PRODUKT	DEEL	GROEP
P	2	20
BETR.	NO.	
Aanpassing van benodigde octaangehalte	11	
B21 A	DATUM	
	Feb. 79

### Het aanpassen van de B21 A motor om deze geschikt te maken voor 83-octaan benzine

1. "Negatieve" aansluiting
2. "Positieve" aansluiting

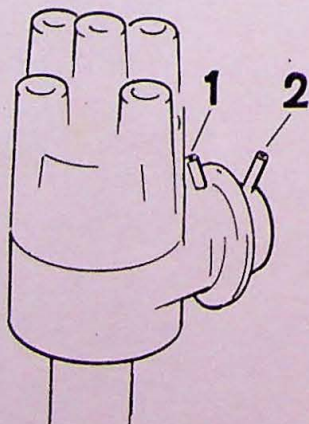
1. Maak de aanligvlakken van het cilinderblok en de cilinderkop grondig schoon.  
Monteer 2 nieuwe cilinderkoppakkingen.  
Gebruik geen lijm of afdichtingsmiddel.
2. Monteer de nieuwe dikkere afdichtring voor de waterpomp. Zorg ervoor dat deze juist gemonteerd is om lekkage te voorkomen.
3. Neem de "negatieve" vacuümaansluiting los en plug deze af. (Alleen de Zweedse uitvoering v.a. modeljaar 1978-).
4. Wijzig het ontstekingstijdstip naar  $8^{\circ}$  vóór B.D.P. bij 13,3 r/s (800 omw/min).  
De "positieve" vacuümaansluiting moet worden losgenomen tijdens het instellen van het ontstekingstijdstip.

Verdeler : "negatieve" vacuümaansluiting losgenomen (indien gemonteerd)

Ontstekingstijdstip :  $8^{\circ}$  vóór B.D.P. bij 13,3 r/s (800 omw/min). "Positieve" vacuümaansluiting losgenomen bij het instellen van het ontstekingstijdstip.
